NEUBAU RATHAUS OSTBEVERN

WASSERSPIEL + HOCHBEET

22.08.2019

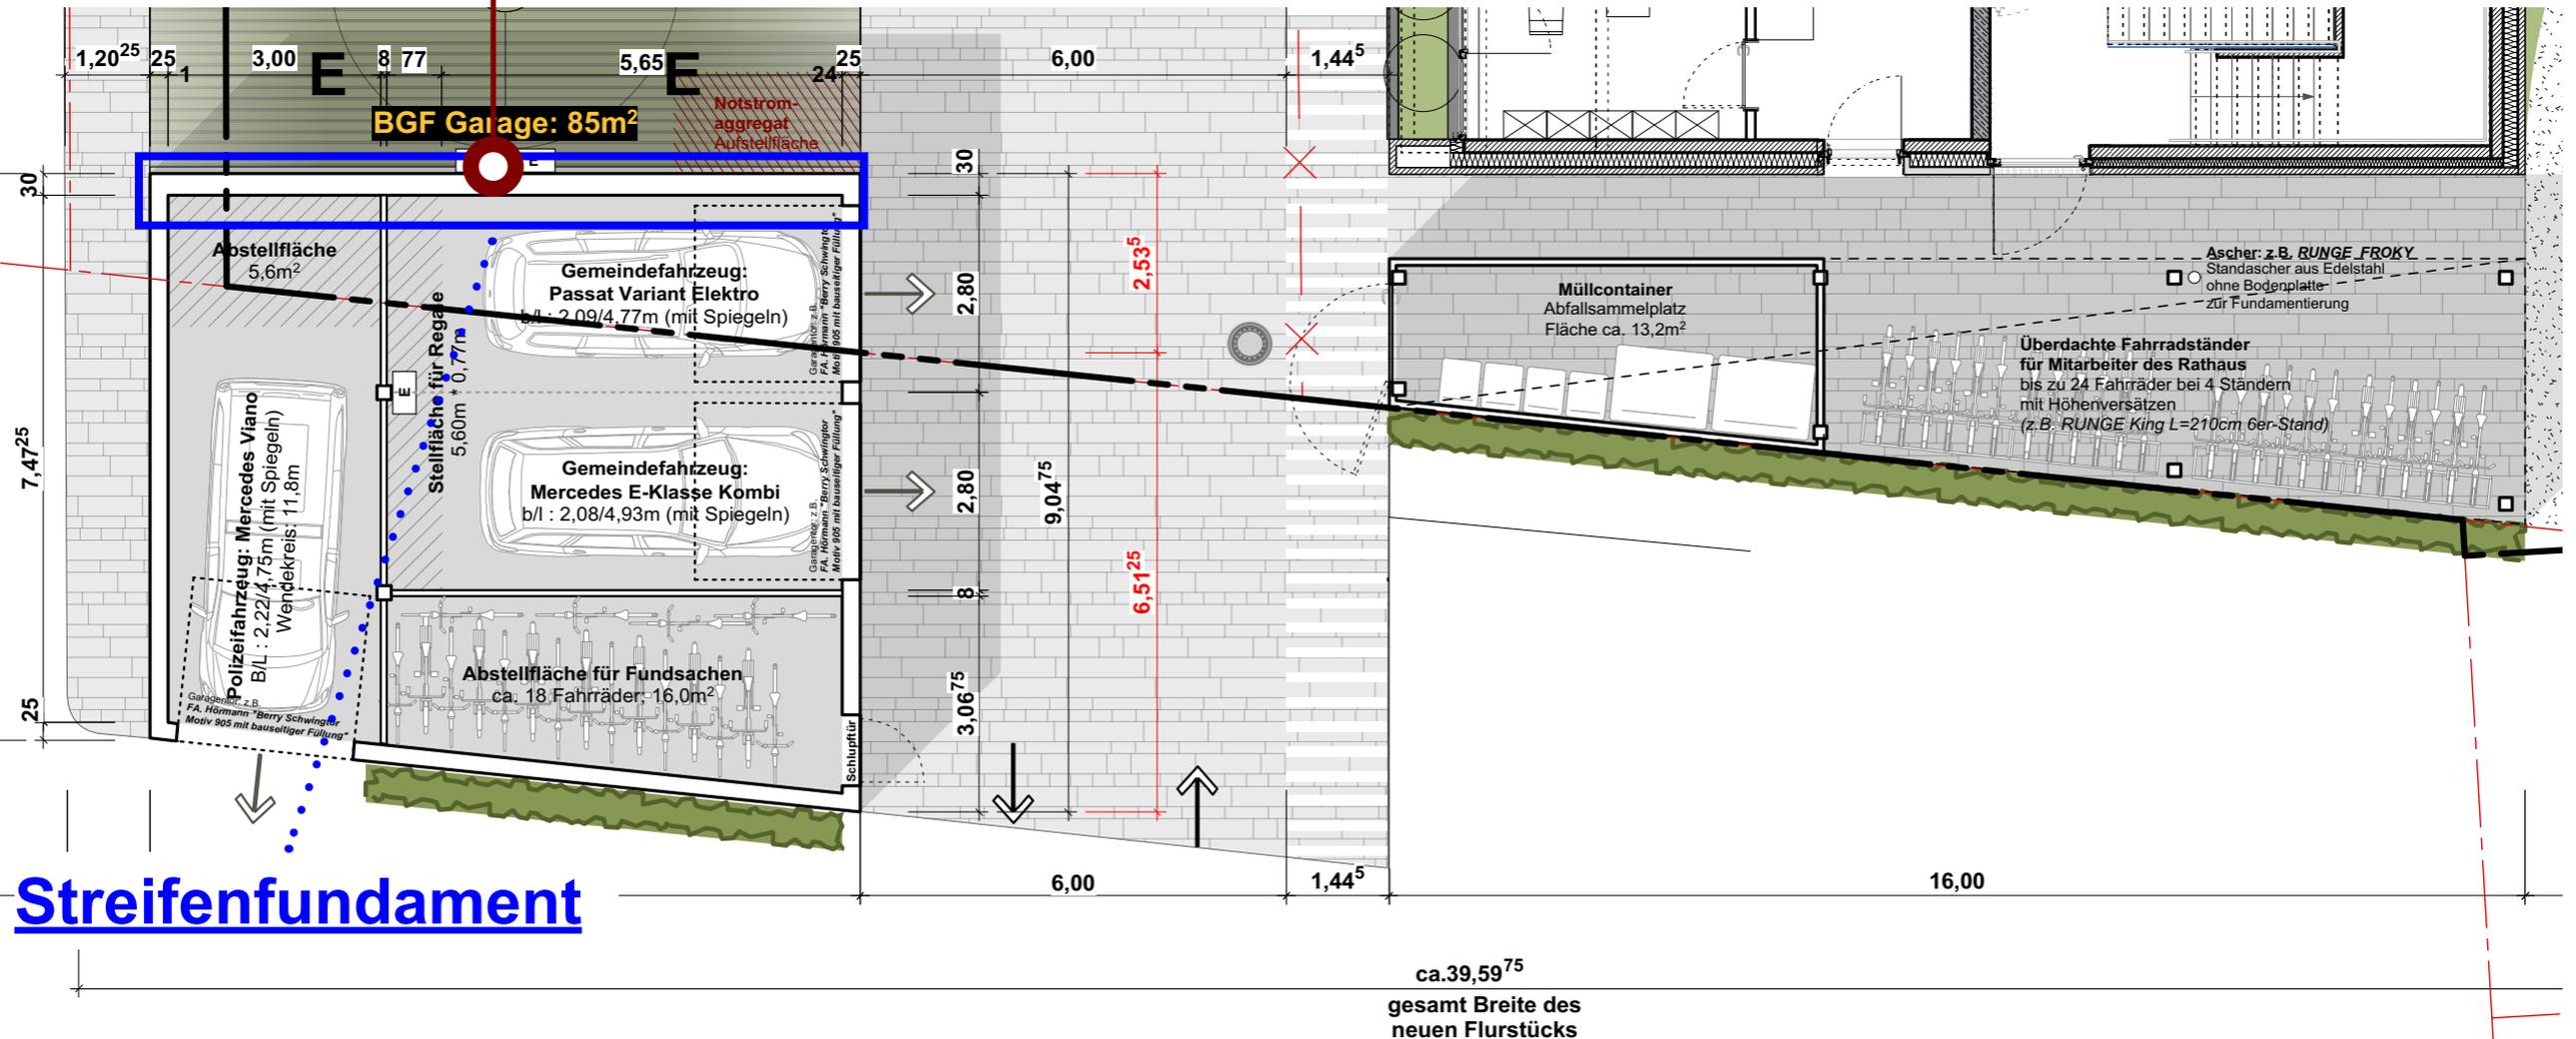
- nördliche Garagenfassade sollte eigentlich im selben **Klinker** wie das Rathaus verblendet werden
- direkt an der Garagenfassade grenzt jedoch ein **Kontrollschacht der Abwasseranlage**, so dass es hier leider nicht möglich ist, das notwendige **Streifenfundament** für die Klinkerfassade zu errichten.

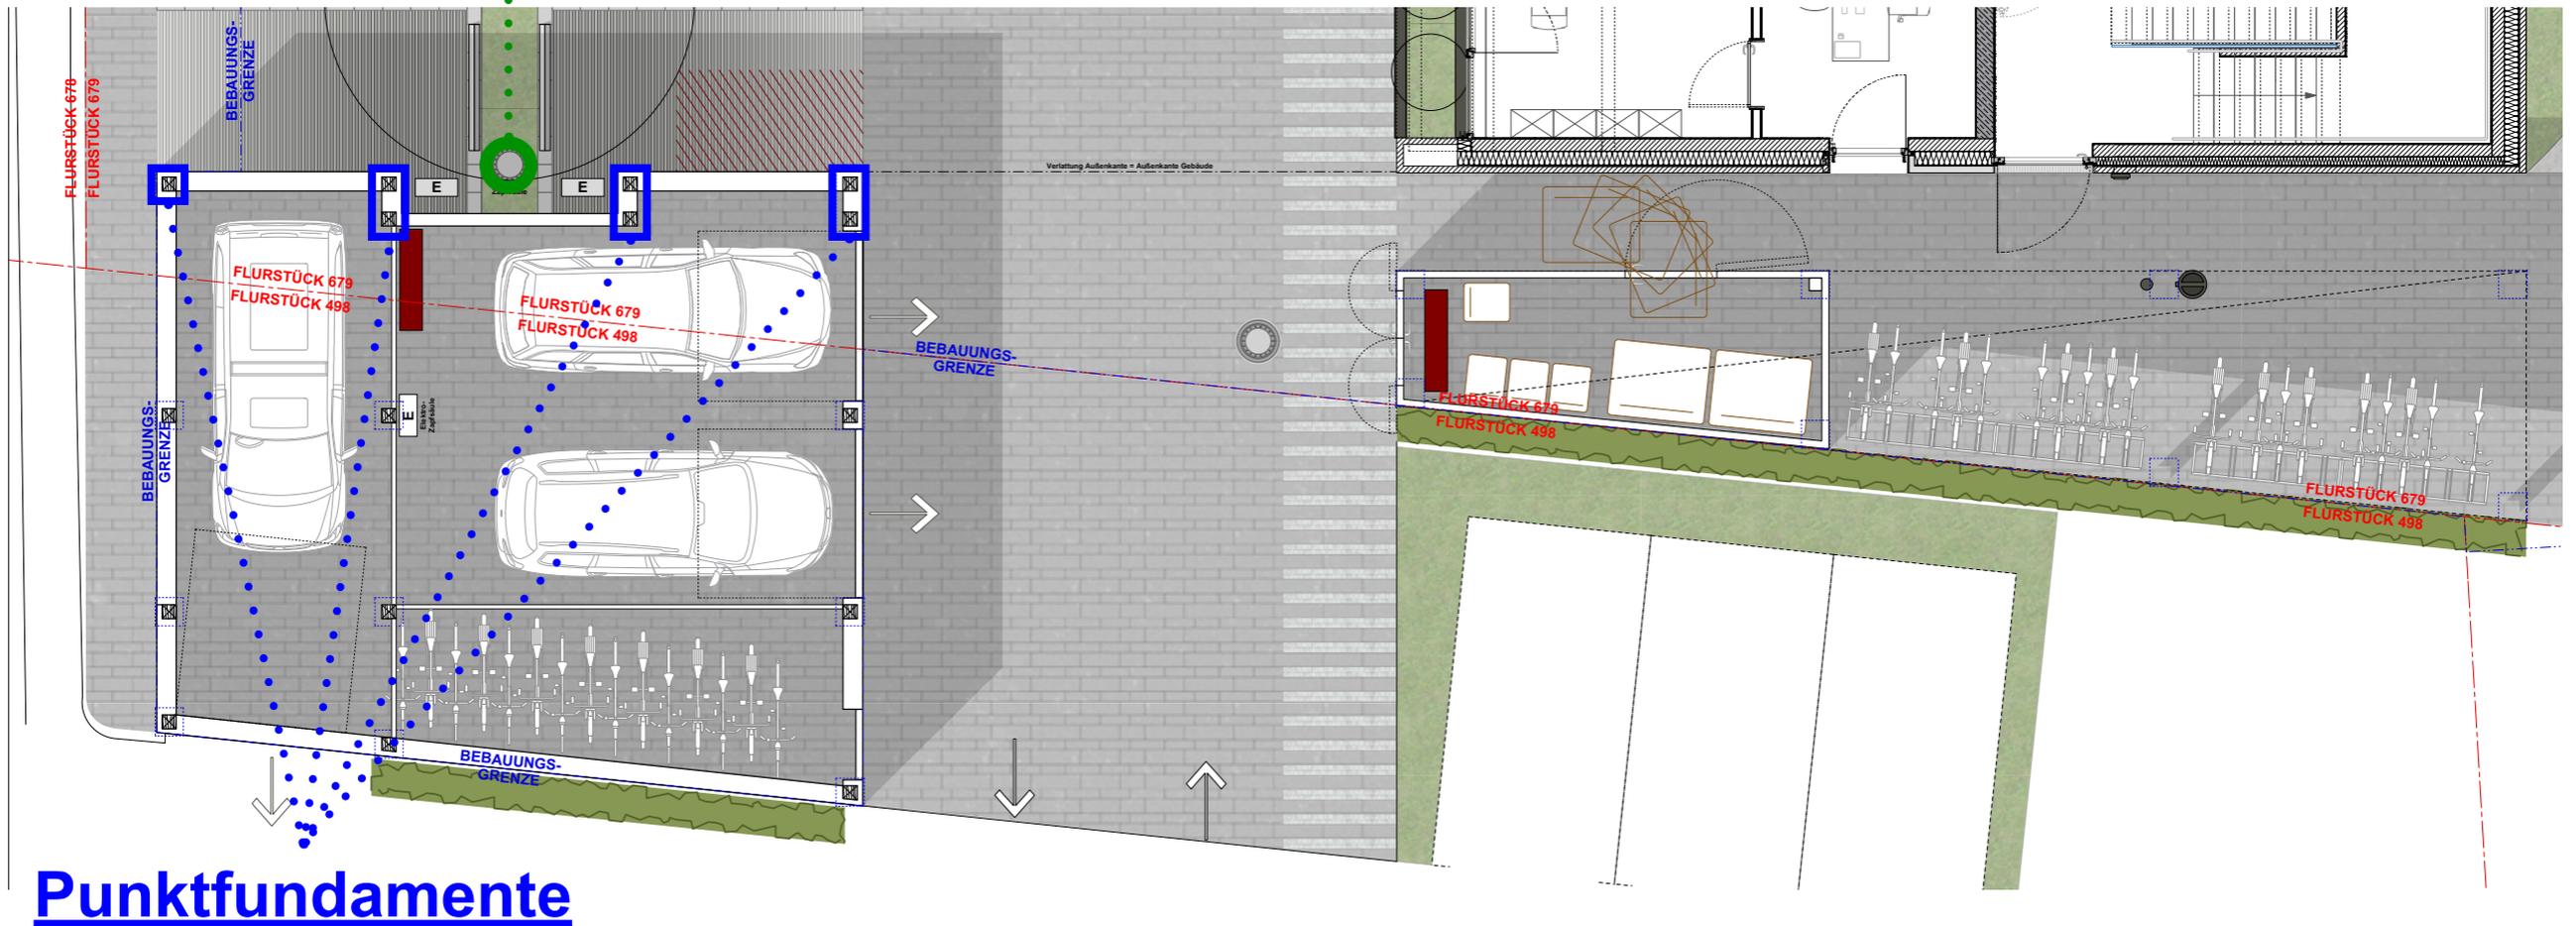
**Alternativvorschlag: Holzverkleidung
=> nur Punktfundamente erforderlich**

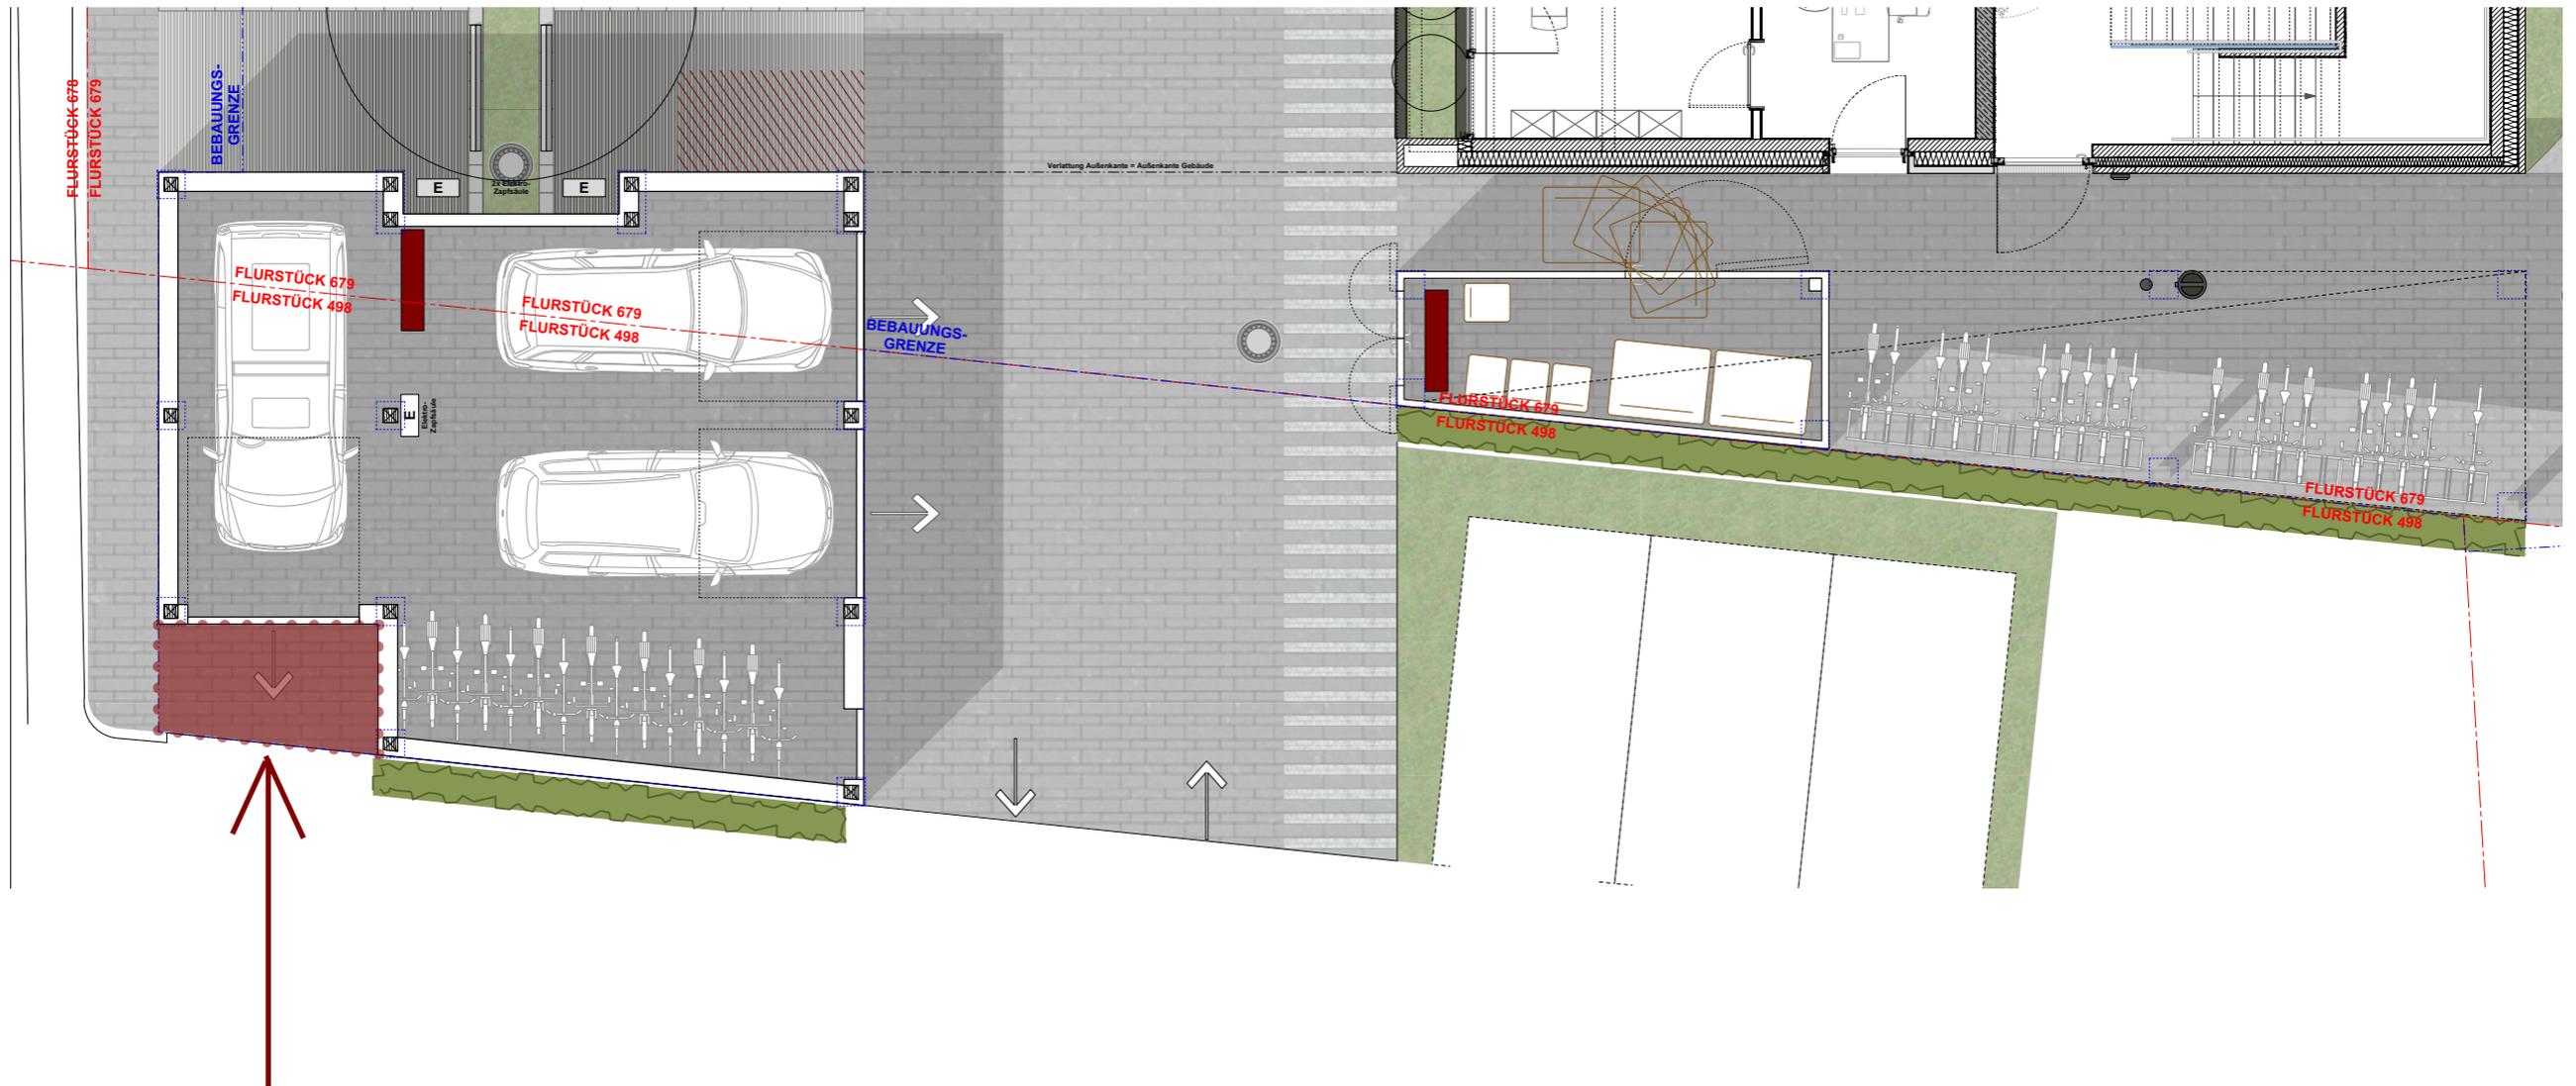
Ecke ausgespart, damit Autofahrer vom südl. Parkplatz bessere Einsicht auf die Straße haben (in Abstimmung mit der Verwaltung festgelegt)

VORSCHLAG:
HOCHBEET AM EINGANG,
DAS DIE FAHNENMASTEN &
SCHAUKÄSTEN EINFASST
